# BEWAHRT DIE BERGSTADT

Bamberg, den 9.1.2023

Stellungnahme zum vorhabenbezogenen Bebauungsplan Nr. 9B  
von Herrn Geoffrey Schneider in der St.-Getreu-Str. 36B

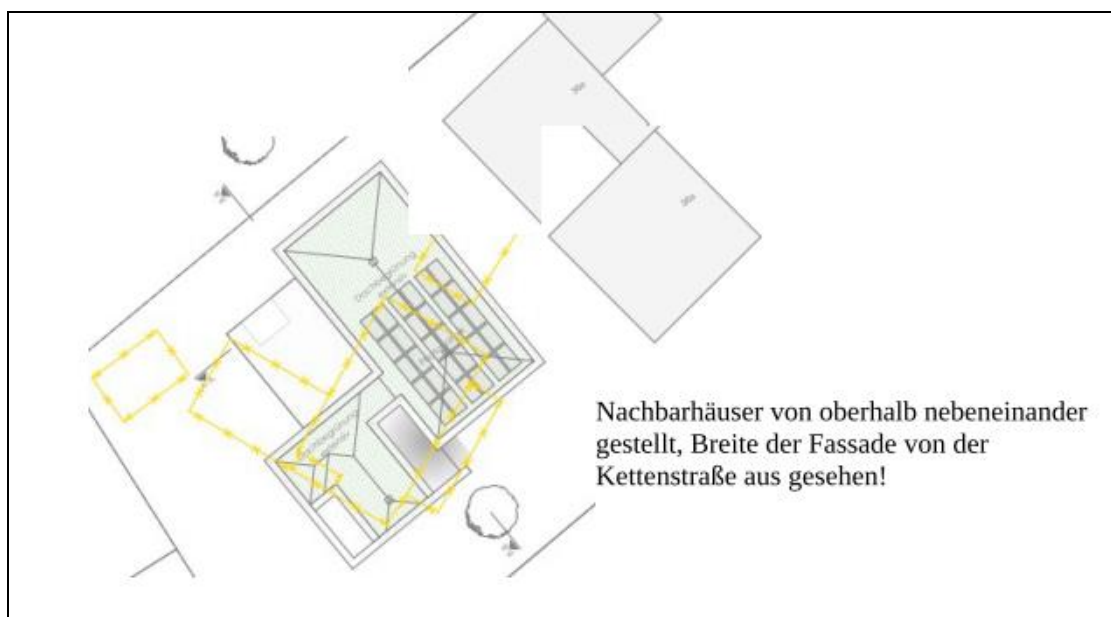
Während die bisherigen – durchaus kritikwürdigen – Bauten des Vorbesitzers durch ihre geringere Bauhöhen und Streuung auf dem Grundstück von der Kettenstraße aus gesehen relativ wenig in Erscheinung treten, werden sie ersetzt durch einen massiv wirkenden Block, der auch noch weiter in die Landschaft hineingreift.

Besonders augenfällig wird die blockhafte Bebauung von der Kettenstraße aus.

Wie kommt man zu der Behauptung, das Gebäude sei niedriger als die bisherige vorhandene Bebauung? Aus dem aushängenden Plan lässt sich entnehmen, dass die Oberkante des neuen Baues ca. 70 cm höher liegt als die bisherige Firsthöhe des Hauses Spindler. Warum ist diese Zeichnung nicht online eingestellt? Hat dieses ein Satteldach, entsteht nun der besagte Block. Optisch entsteht ein massiver Riegel. Die L-förmige Anlage durch den neuen Planer vermag diese Situation nicht ändern, da sie für die optische Einbindung in die Klosterlandschaft aus dieser Sicht kaum relevant ist.

Auch im Vergleich mit den bestehenden - ebenfalls kritikwürdigen – Neubauten oberhalb des Projektes fällt die überdimensionierte Blockhaftigkeit in dieser Sichtperspektive auf.

- Einbeziehung des **Stadtgestaltungsbeirates**. Die besondere städtebauliche Situation am Rande der historischen Klosterlandschaft sollte dies rechtfertigen.
- Die Dimension des geplanten Baus sollten durch ein **Stangengerüst** mit Planen dargestellt werden.
- Eine **Reduzierung der Höhe** zumindest im der Kettenstraße zugewandten Bereich ist notwendig.
- Für die Fassade ist eine **Begrünung** vorzuschreiben.

Zu beachten ist, dass der Neubau trotz der Lage tiefer am Hang die gleiche Höhe wie die höher gelegenen Häuser aufweisen soll. Vgl. 01.8 Dachaufsicht:

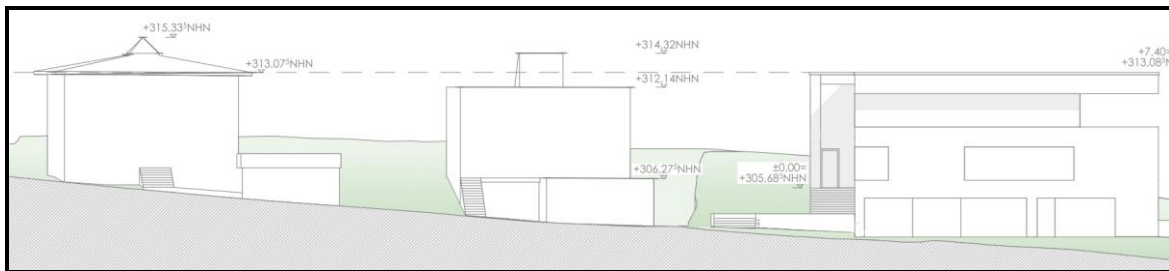
Es ist uns unverständlich, wie die Begründung des Bauvorhabens zu der Aussage kommen kann, das Bauvorhaben füge sich harmonisch in die Geländeentwicklung ein. Das tut es gerade nicht! Auch vermag die Aussage der Architekten „Nur ein Teil des Gebäudes ragt aus dem Gelände heraus“, bei immerhin drei sichtbaren von insgesamt vier Stockwerken nicht überzeugen.

Es erhebt sich darüber und stört so das Bild des Hanggefüges.
